监 理 通 知 单

工程名称：北京东润洁源投资有限公司 100MW 光伏平价上网项目

编号：JXM15-JL01-029

关于箱变接地扁铁事宜。

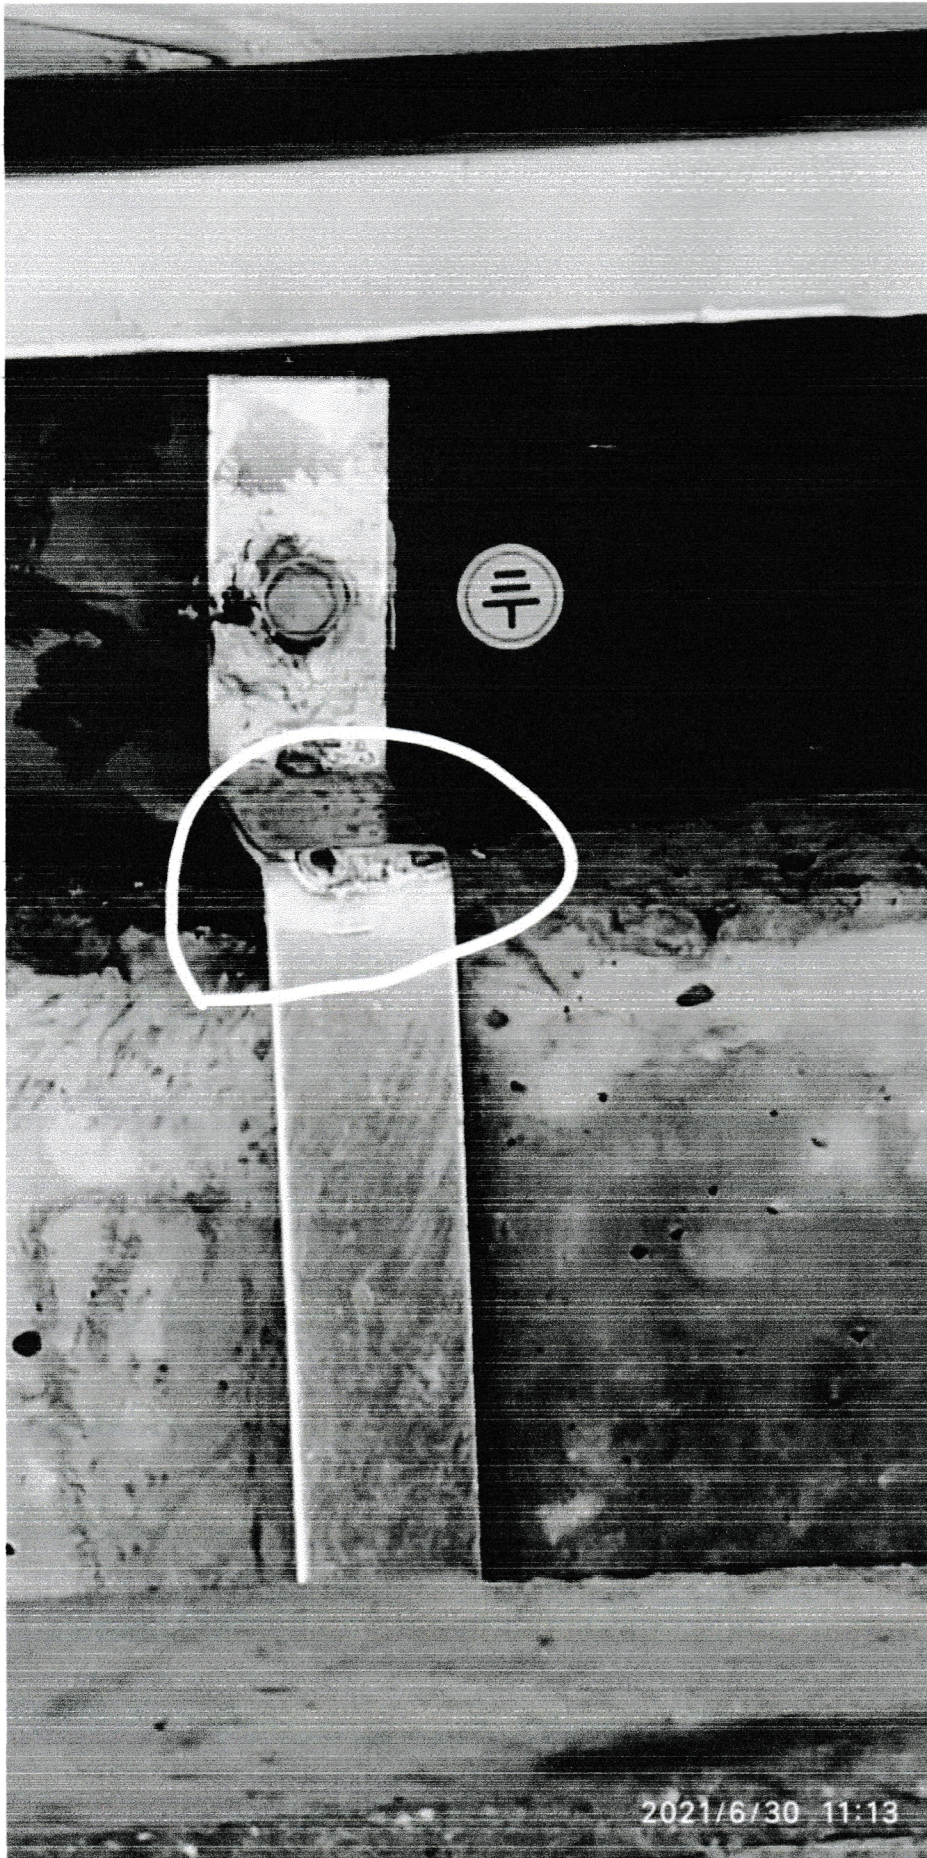
监理项目部对施工现场进行检查时发现：

9号、10号、11号箱变接地扁铁下引折弯未使用专业机械设备进行处理，而是使用电焊机进行焊烧处理。不符合规范及设计要求。

要求你单位立即整改。严格按照图纸及规范要求施工。否则将对你单位直接进行考核。
